INA 0057 – SERVICE INFO

Zmiana konstrukcji rolki prowadzacej 532 0433 10

Silnik: 1.9 D

Nr Ref.: 532 0433 10

Foto 1: Rolka prowadzaca 532 0433 10, wersja stara (A) i nowa (B)

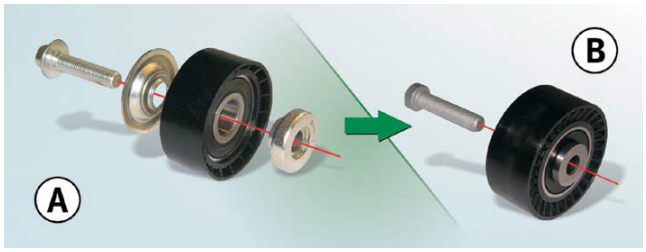
Ze względu na ciągły rozwój naszych produktów, konstrukcja rolki prowadzącej 532 0433 10 uległa zmianie.
W nowej konstrukcji płytka i przekładka (foto 1, A) nie stanowią już oddzielnych elementów, tak jak to miało miejsce w starej wersji. Elementy te zostały w nowej wersji (foto 1, B) zespolone i stanowią integralną część rolki prowadzącej.

Uwaga:
Rolki prowadzące w wersji A i B (patrz foto) muszą być montowane wyłącznie z użyciem dostarczonej śruby.
Rolka A: M10x45, śruba z łbem sześciokątnym z kołnierzem
Rolka B: M10x45, śruba z łbem torx

W okresie przejściowym możemy posiadać mieszane zapasy tych części. Obie wersje spełniają specyfikacje techniczne i mogą być stosowane bez ograniczeń w pojazdach wymienionych w katalogu.
